შპს „ქართული საინვესტიციო ჯგუფი ენერგია“

**ჩხოროწყუს მუნიციპალიტეტში დაგეგმილი „ხობი 2“
ჰესის მშენებლობის და ექსპლუატაციის პირობების
ცვლილება**

სკრინინგის ანგარიში

სურათი 2.1. ცვლილების სქემა

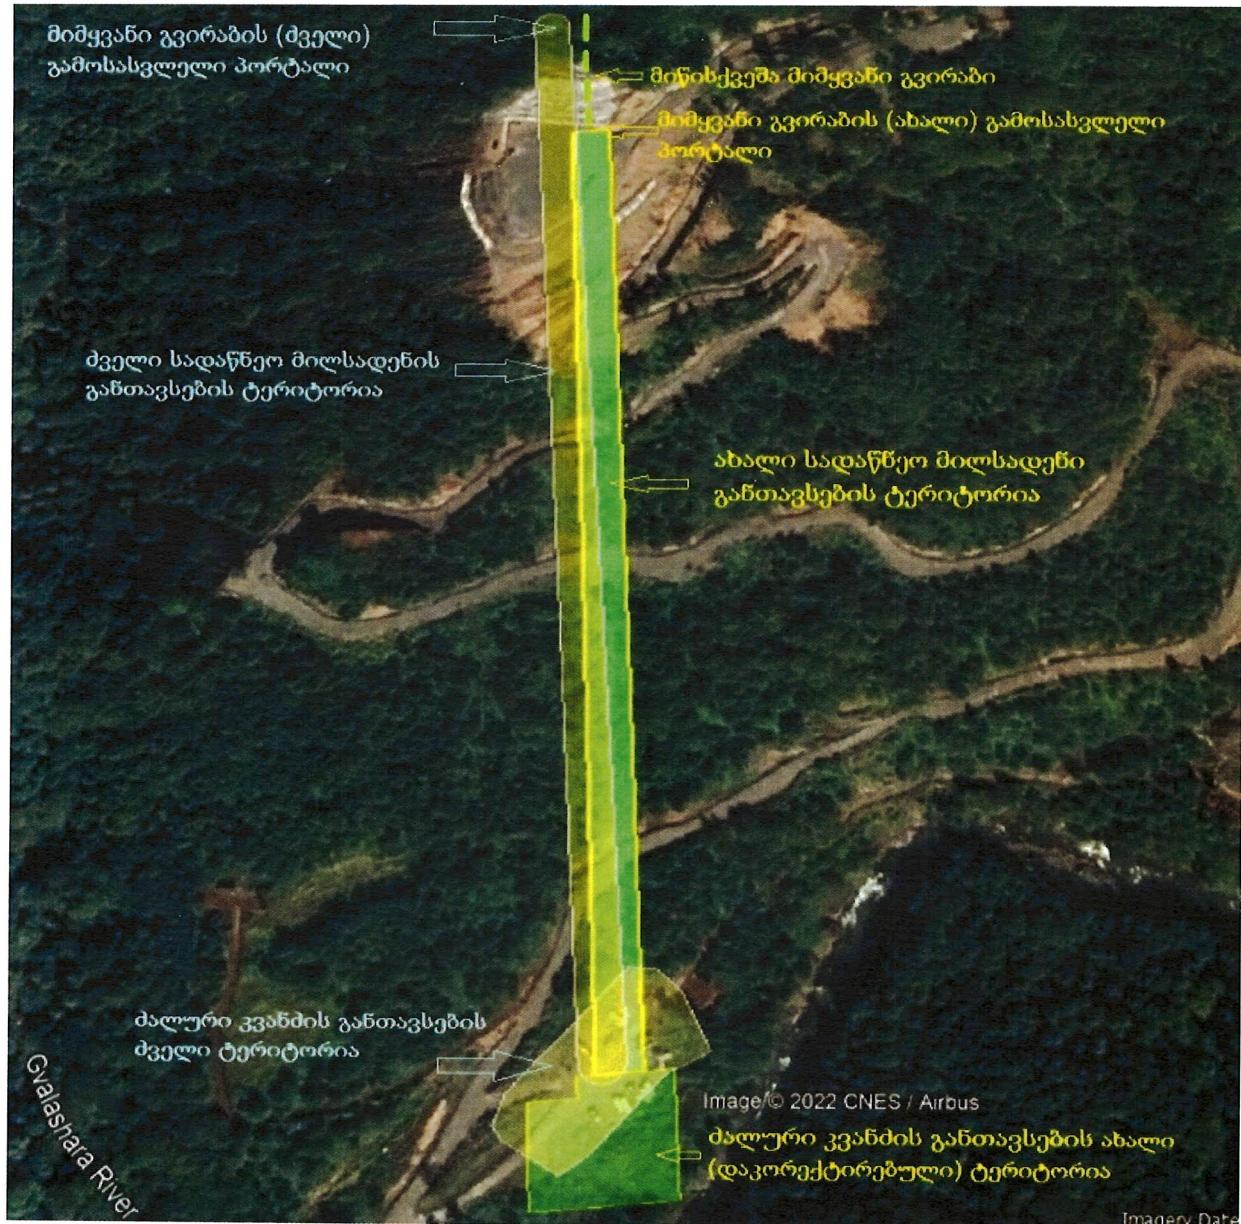
- გამოსასვლელი პორტალის ადგილმდებარეობა ჩამოიწია დაახლოებით 70 მ-ით ქვემოთ, ძალური კვანძის მიმართულებით;
- მცირედით შეიცვლა სადაწეო მილსადენის და ძალური კვანძის განთავსების ადგილები.

დეტალური დიზაინის შემუშავების შედეგად სადაწეო მილსადენის მცირედით გადმოიწია მარცხენა მხარეს, ამასთან დაკორექტირდა ასათვისებელი ფართობი. მნიშვნელოვან გარემოებას წარმოადგენს ის ფაქტორი, რომ დაკორექტირების შედეგად, სადაწეო მილსადენისთვის ასათვისებელმა ფართობმა შეადგინა 10,586 კვ.მ. რაც ნიშნავს რომ, საბოლოო ჯამში, ფართობი შემცირდა 1827 კვ.მ-ით. ახალი სადაწეო მილსადენი ნაწილობრივ იმეორებს ძველის კონტურს. ძველი და ახალი მილსადენის გადაფარვამ შეადგინა 3,830 კვ.მ.

ასევე დაზუსტდა და დაკორექტირდა ძალური კვანძის განთავსების ტერიტორია. რომლის განთავსების ფართობმა შეადგინა 3055 კვ.მ. შესაბამისად ძალური კვანძის განთავსების ადგილიც შემცირდა 908 კვ.მ-ით. ახალი ძალური კვაძის განთავსების ტერიტორიაც ნაწილობრივ, კერძოდ 1,260 კვ.მ-ით იმეორებს ძველის განთავსების ადგილს.

ქვემოთ მოცემულია გამოსასვლელი პორტალის, სადაწეო მილსადენის და ძალური კვანძის ცვლილების შესახებ ინფორმაცია (იხ. სურათი 2.1.).

- სადაწეო მილსადენის განთავსების ფართობი შეადენს 10,586 კვ.მ-ს;
- ძალური კვანძის კვანძის განთავსების ტერიტორიის ფართობი შეადგენს იყო 3055 კვ.მ-ს.

სურათი 2.5. განთავსების სქემა საკადასტრო კოდებთან მიმართებით

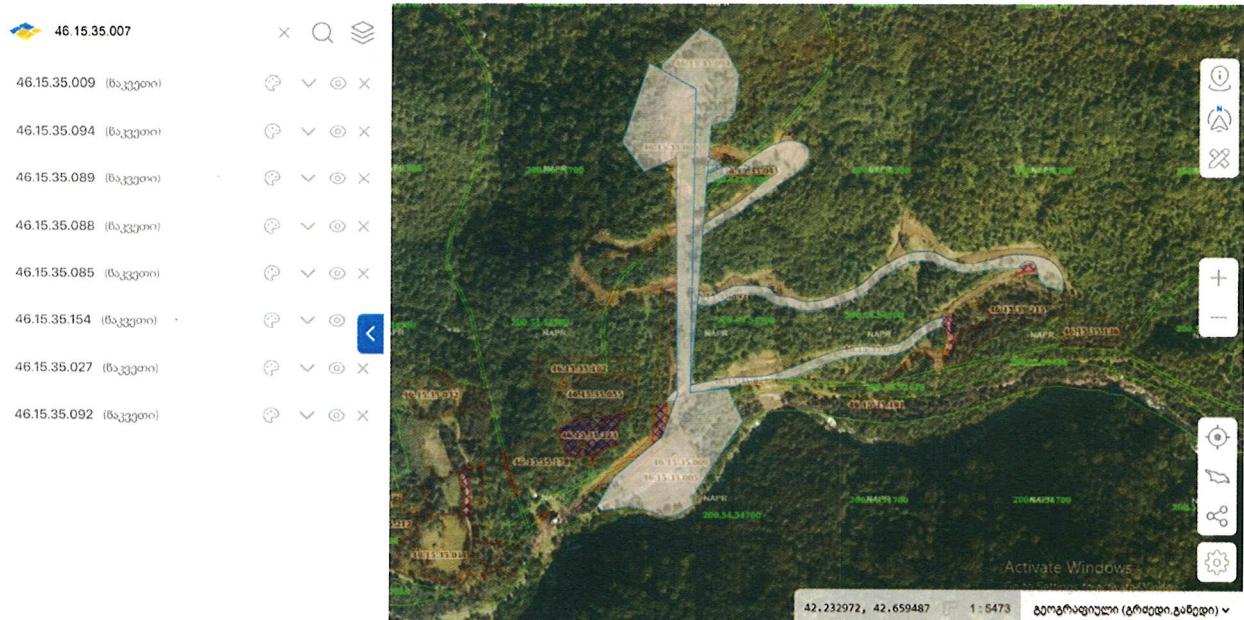
აღსანიშნავია, რომ ძალური კვანძის, სადაწნეო მიღების და გამოსასვლელი პორტალის ტერიტორიები განთავსებული იქნება კომპანიის საკუთრებაში არსებულ მიწის ნაკვეთებზე, ხოლო რაც შეეხება სახელმწიფო საკუთრებაში არსებულ, სახელმწიფო ტყის ტერიტორიებს (ს.კ N46.15.35.092, ს.კ N46.15.35.027, ს.კ N46.15.35.154, ს.კ N46.15.35.085, ს.კ N46.15.35.088, ს.კ N46.15.35.089). კომპანიას გადმოცემული ქონდა განსაკუთრებული დანიშნულებით ტყით სპეციალური სარგებლობის უფლებით, მისასვლელი გზის მოწყობის მიზნით, რის შემდეგაც გადაეცა უკან ერობნულ სატყეო სააგენტოს შესაბამისი მიღება-ჩაბარების აქტით. კოდები განსხვავდება, რადგან უკან გადაცემის შემდეგ

განხორციელდა მიწის ნაკვეთების დაყოფა, ასევე საკადასტრო კოდების შეცვალა. იხილეთ განთავსების სქემა საკადასტრო კოდებთან მიმართებით.(სურათი.2.5)

სურათი 3.5.2 ახალი და ძველი სადაწნეო მიღსადენის განთავსების ორთო ფოტო

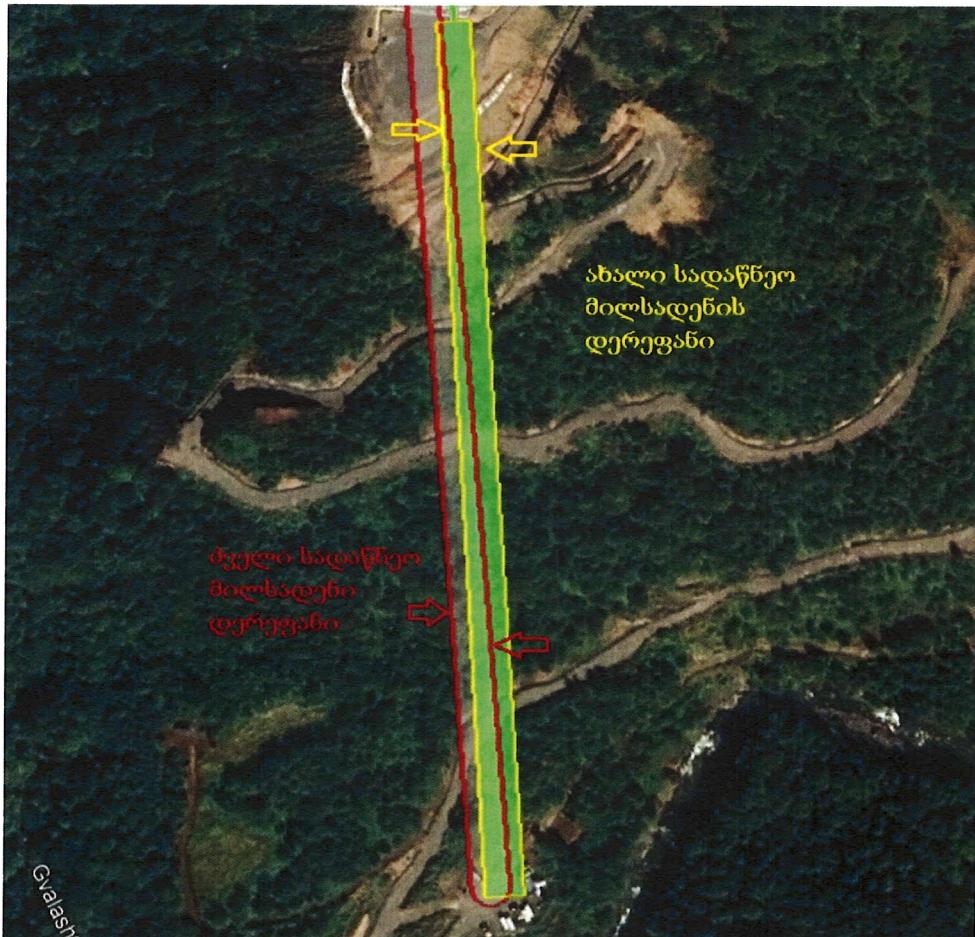
ახალი საპროექტო სადაწნეო მიღსადენის ტერიტორია არ გამოირჩევა ფლორისტული მრავალფეროვნებით. აღსანიშნავია, ის გარემოება რომ ახალი სადაწნეო მიღსადენის ფართობი ნაწილობრივ მოიცავს ძველი განთავსების ტერიტორიას, რომელზეც სსიპ „ეროვნული სატყეო სააგენტო“-სთან შეთანხმებით განხორცილებულია მცენარეული საფარისაგან გაწმენდის სამუშაოები. სადაწნეო მიღსადენის განთავსების ტერიტორიაზე დამატებით ხე-მცენარეების ჭრა არ იგეგმება. შესაბამისად გამოწვეული ცვლილება, არ იწვევს წითელი ნუსხის სახეობებზე ზემოქმდებას.
